国立研究開発法人日本原子力研究開発機構大洗研究所 (北地区)
原子炉施設保安規定の変更認可申請の補正について

国立研究開発法人日本原子力研究開発機構大洗研究所（北地区）
原子炉施設保安規定（補正）

国立研究開発法人日本原子力研究開発機構
大洗研究所（北地区）
原子炉施設保安規定
新旧対照表

別図第4 敷地内の通信連絡設備の配置場所

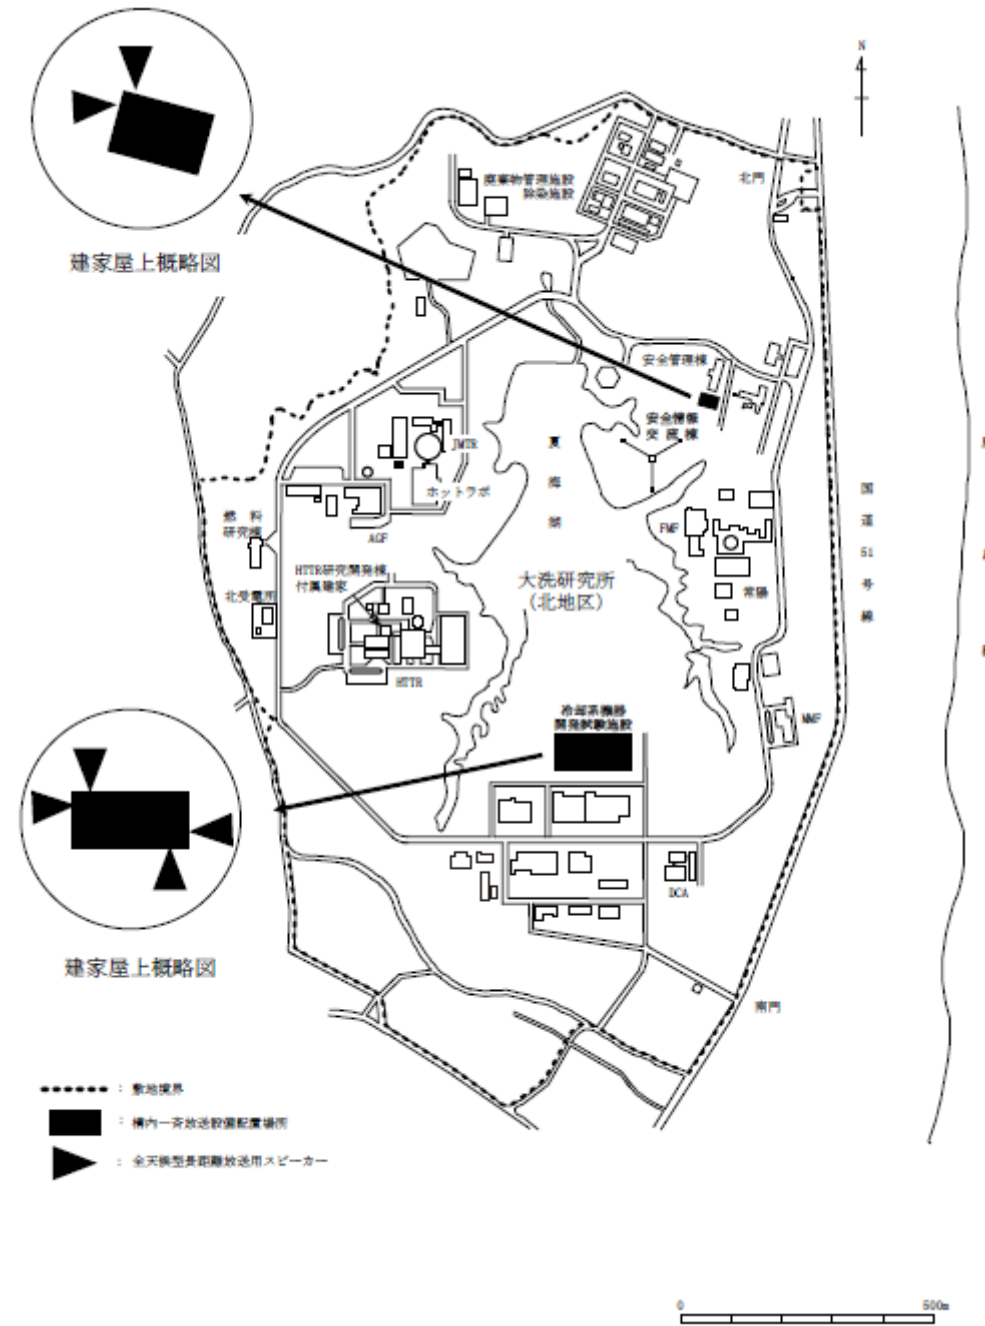
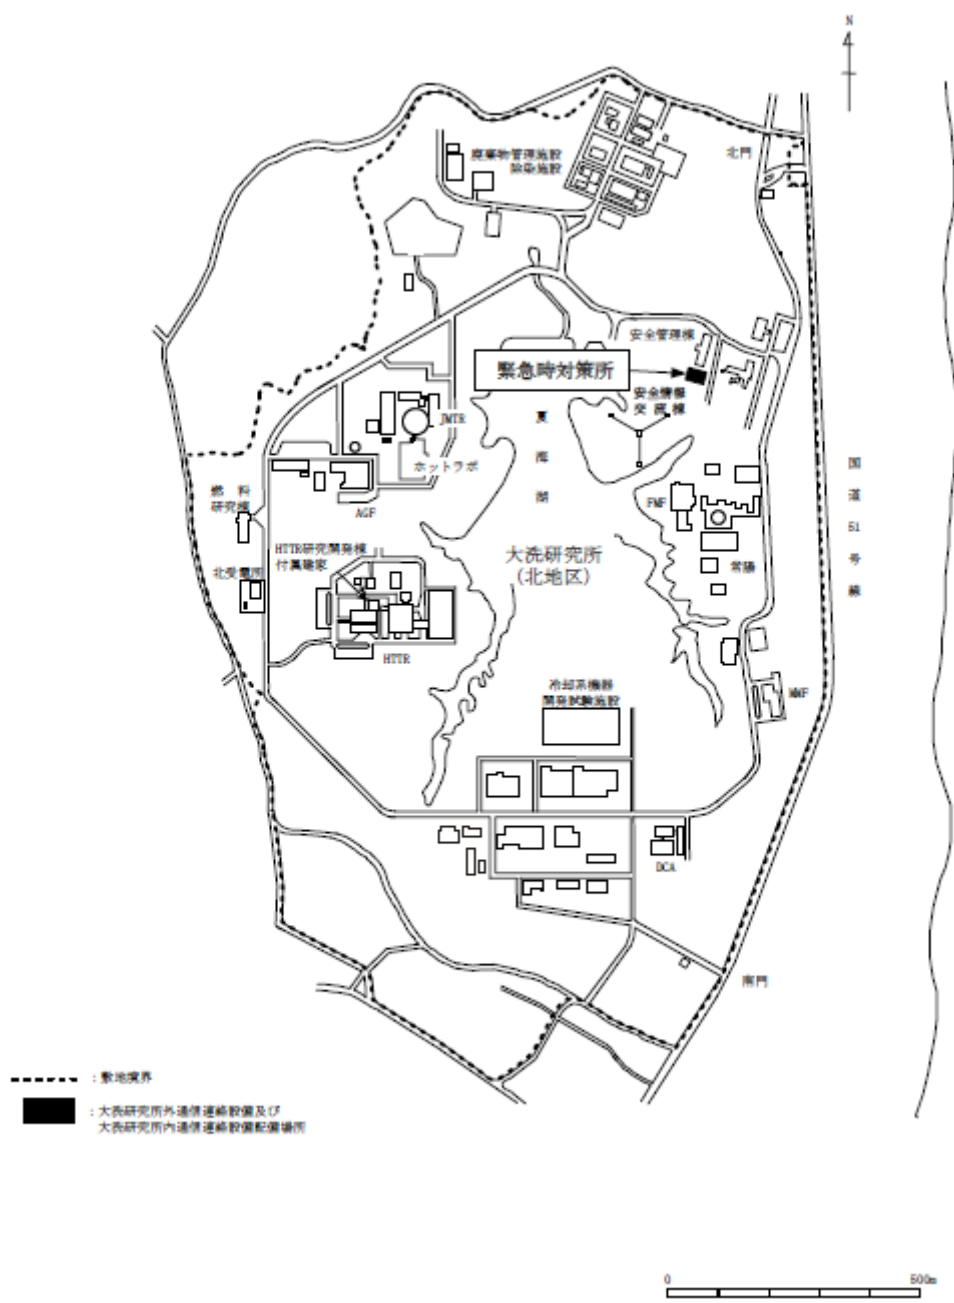
共通設備等の管理の追加に伴う、敷地内の通信連絡設備の配置場所の明確化
